2026_CBS_08668 OMV_2026011468 R - aanvraag omgevingsvergunning voor het renoveren van 111 woningen, slopen van garageboxen en de heraanleg van 6 hubs - zonder openbaar onderzoek - Bernard de Wildestraat, David 't Kindtplein, Domien de Waghemakerestraat, Jakob Ondermaercqplein, Jan Stassinsplein, Lieven Plumionplein, Pieter Huyssensplein, Rombaut Keldermansstraat, Simon Van Asscheplein en Zwijnaardsesteenweg, 9000 Gent - Vergunning

Beslissing: Goedgekeurd in besloten vergadering van 15 oktober 2026

De aanvraag betreft de renovatie van 111 woningen, de sloop van garageboxen in het binnengebied en de heraanleg van de omgevingsaanleg.

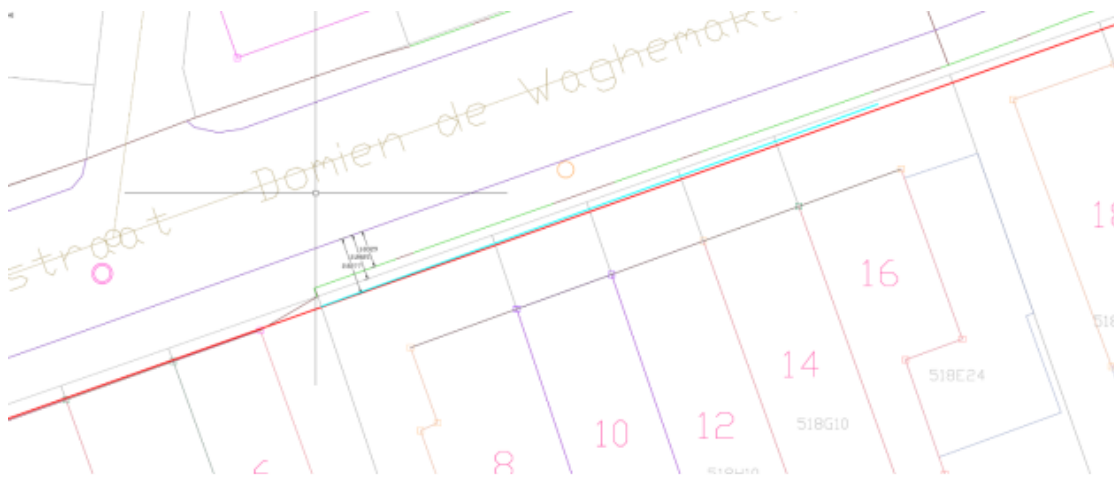
Het stukje groen tussen de afsluiting en het voetpad behoort tot het openbaar domein (rode lijn hieronder). **Deze strook is niet mee te nemen in de aanleg van de private inrichting.** De perceelsgrens is leesbaar en fysiek te markeren (het plan voorziet dit dmv een haag). **Dit strookje is te ontharden, enkel het padje is te voorzien in de materialen van de Stad en dient onderdeel uit te maken van het technisch dossier.**
